**Autorité environnementale**

**avis délibéré de l'Autorité environnementale  
relatif à la section RN 6 - RN 151 du  
contournement sud d'Auxerre (Yonne)**

**n°Ae: 2011-07**

possibilités de franchissements de la voie nouvelle par la faune

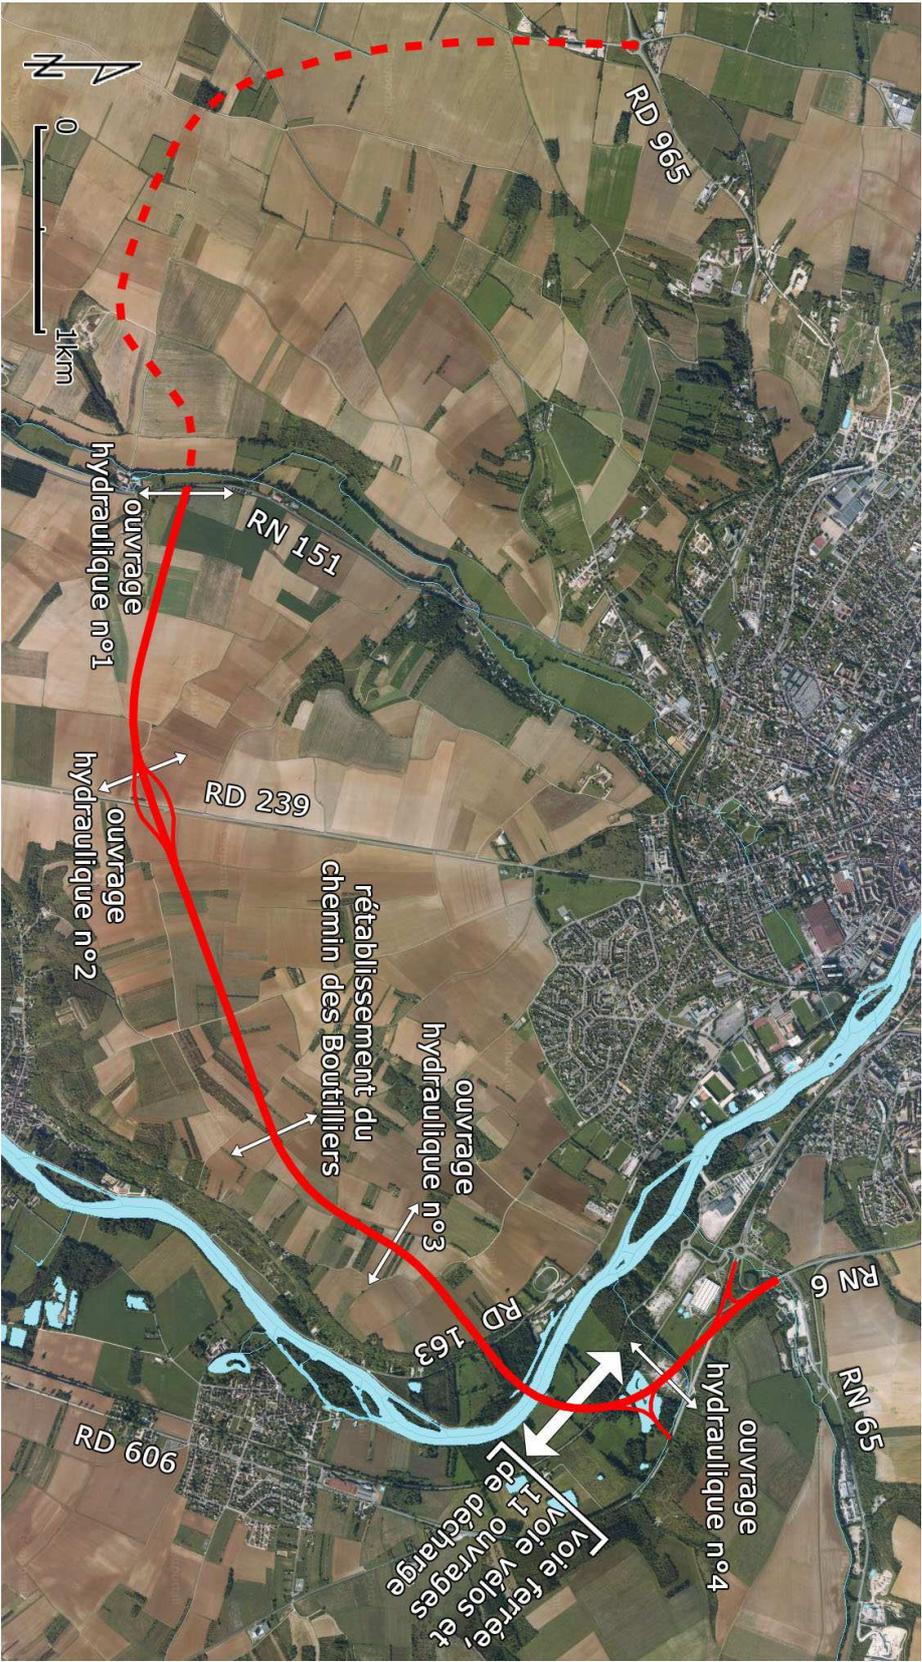
Dans la vallée de l'Yonne, la faune pourra franchir l'infrastructure nouvelle via les berges, les onze ouvrages de décharge, l'ouvrage hydraulique n°4, les ouvrages de franchissement de la voie ferrée et de la « voie vélos » et, si la circulation routière n'y est pas trop importante, via l'ouvrage de la RD 163.

Sous réserve d'une configuration adaptée de ces ouvrages et de leurs abords, ces possibilités de franchissement semblent suffisantes.

En revanche, les possibilités de franchissement prévues sur le plateau agricole paraissent très

insuffisantes. Mises à part les RN 151 et RD 239 trop circulées pour être efficaces, les franchissements prévus pour la petite faune sont, sur un linéaire de 4,5 km environ, les ouvrages hydrauliques n°1, 2 et 3 et l'ouvrage du chemin rural « des Boutilliers ». Ce dernier ouvrage pourra être utilisé par la grande faune s'il correspond, ce que ne précise pas l'étude d'impact, à un axe de déplacement interrompu.

Les inter-distances entre points de franchissement s'étagent de 0,8 à 1,7 kilomètre, alors que le Service d'études sur les transports, les routes et leurs aménagements (SETRA) préconise la réalisation d'un passage pour la petite faune tous les 300 mètres environ [p].

L'Ae recommande que le maître d'ouvrage procède à un nouvel examen de la problématique du franchissement de la voie nouvelle par la faune et précise, dans l'étude d'impact, la localisation et les caractéristiques des passages qu'il retiendra, en justifiant leur adéquation aux besoins de déplacement des petite et grande faunes.
